AMAB Hydraul informerar

Ny skalfri halvtumshylsa

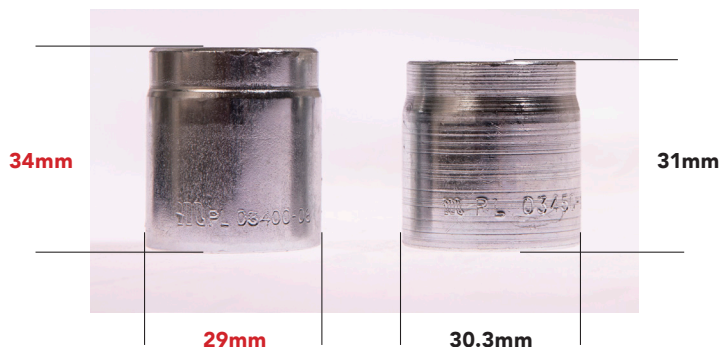
Manuli Hydraulics utvecklar ständigt sina produkter. Nu har de uppgraderat hylsa 000261008 till en ny design som ännu bättre säkerställer ett pålitligt förband mellan slang och slangkoppling. Den nya designen ger förbättrad hållfasthet och tätningsförmåga genom optimerad kompressionskontroll.

Tidigare artikelnr: 0000261008

Nytt artikelnr: 0000261508

Artikelnummer	Dimensioner (mm)	
	D	L
0000261008	29,0	34,0
0000261508	30,3	31,0
